**INFORME DE HITO DE CONTROL
N° 065-2024-OCI/0344-SCC**

**“EJECUCIÓN DE LA OBRA: MEJORAMIENTO DEL CANAL
LOS PATOS DESDE LA AVENIDA BUENOS AIRES HASTA
EL RÍO LACRAMARCA EN EL DISTRITO DE CHIMBOTE -
PROVINCIA DEL SANTA - DEPARTAMENTO DE ÁNCASH”**

**HITO DE CONTROL N° 1 - SUSPENSIÓN DEL PLAZO DE
EJECUCIÓN DE OBRA N° 1**

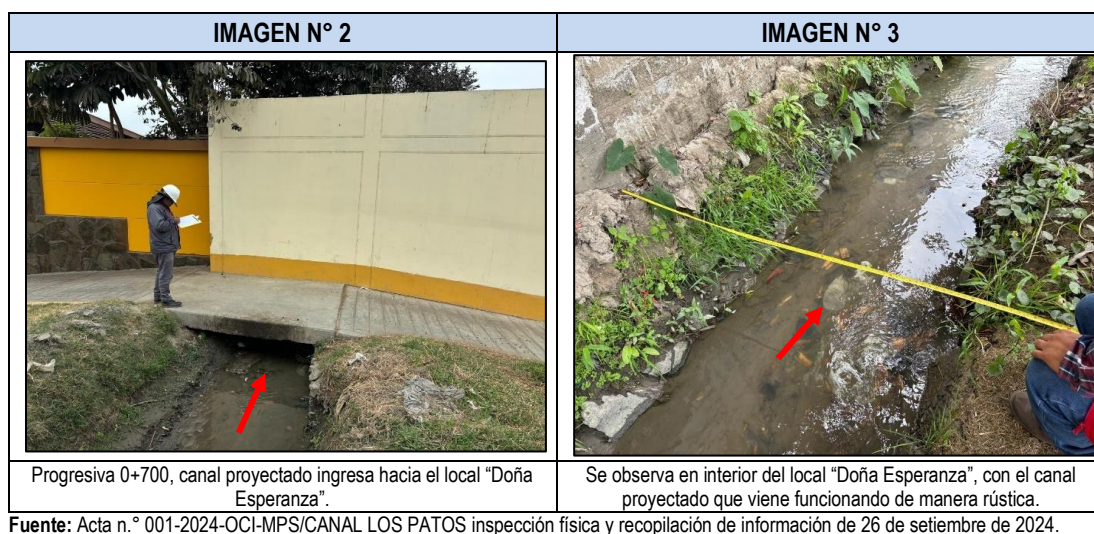
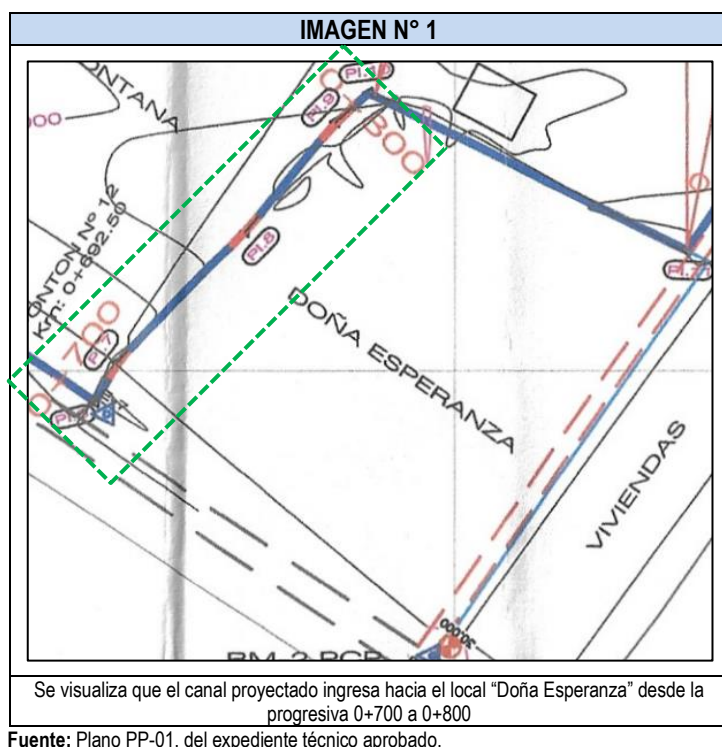
Asiento	Fecha y hora	Título	Rol	Descripción
33	12/03/2024 22:08	Avance de obra	Residente de obra	(...) Ocurencias: 01. En la progresiva km 3+100 - 3+600 hubo obstáculos por parte de los propietarios, indicando que es una propiedad privada y no puede intervenir ninguna actividad para la ejecución de obra, percances que retrasan en el desarrollo normal de las actividades. (...)
40	15/05/2024 23:53	Actividades y ocurrencias	Residente de obra	(...) 03.- En el transcurso del levantamiento para el replanteo topográfico, se tuvo percances de libre disponibilidad de terreno por parte de los propietarios en diferentes tramos, aduciendo que son propietarios de las áreas donde se conformará el canal, así mismo presencia de sindicato y personas de mal vivir, amenazando con llevarse los equipos topográficos, ocasionándose conflictos sociales y por ende retrasos en el desarrollo normal de las actividades. 04.- Se solicita a la supervisión en representación de la entidad, la acta de libre disponibilidad de terreno, de toda las áreas donde se conformarán las metas del expediente técnico de obra, la cual no se encontró visadas por los propietarios y junta de usuarios en el expediente técnico. de esta manera evitar percances, atrasos y denuncias durante la intervención de las partidas de la obra.

45	19/03/2024 23:45	Actividades y ocurrencias	Residente de obra	(...) Se alerta conflicto social en algunos tramos, propietarios oponiéndose al proyecto en las progresivas 1+400 1+450. (...)

De otro lado, en la inspección física a la obra realizada el 26 de setiembre de 2024, se pudo verificar terrenos que podrían tener inconvenientes de libre disponibilidad, como es el caso de la progresiva 0+700 a 0+800, en el que el canal proyectado (actualmente de tierra) atraviesa parte del local comercial denominado “Dona Esperanza”, donde al momento de ejecutarse los trabajos programados, se podría tener desavenencias con el propietario de este local comercial; al respecto se observa las imágenes siguientes:

Fuente: Acta n.° 001-2024-OCI-MPS/CANAL LOS PATOS inspección física y recopilación de información de 26 de setiembre de 2024.

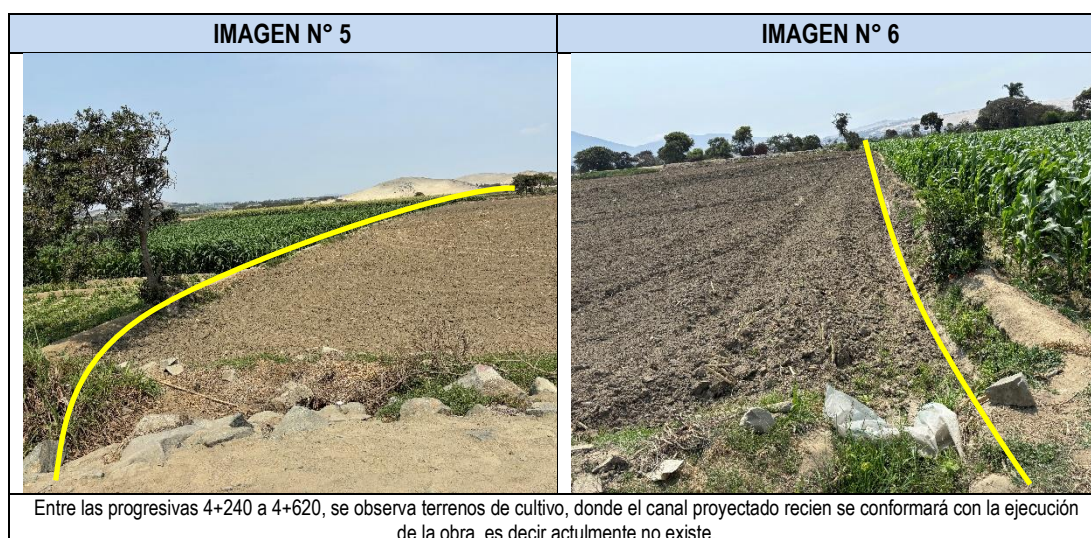
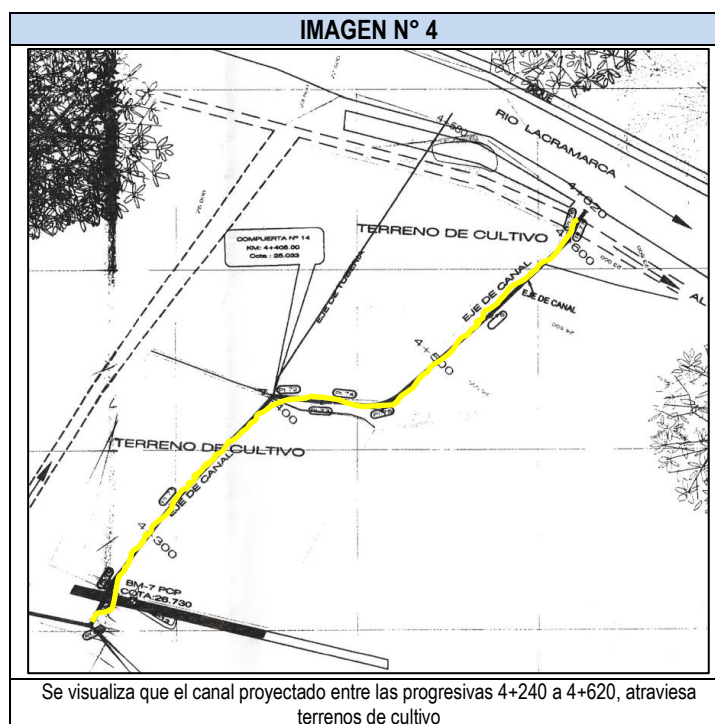
Del mismo modo, en la visita de inspección antes mencionada, se pudo advertir que entre las progresivas 4+240 a 4+620 (fin del proyecto), el canal proyectado (actualmente no existe), atraviesa terrenos de cultivo, que, al no contarse con la libre disponibilidad de las mismas, podría generarse inconvenientes con sus propietarios, lo descrito se muestra a continuación:
